## Zmiana materiału pierścienia tocznego w napinaczu 531 0148 10

**531 0148 10**

Stan 05.2008

Fot. 1: pierścień toczny z metalu

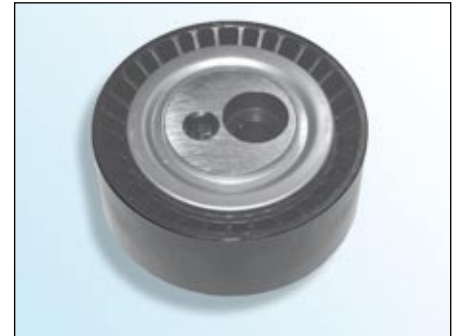
W ramach ciągłego rozwoju naszych produktów zmieniono materiał pierścienia tocznego napinacza **531 0148 10** z metalu na tworzywo sztuczne.

Zmiana techniczna skutkuje redukcją masy. Wszystkie funkcje pozostają bez zmian.
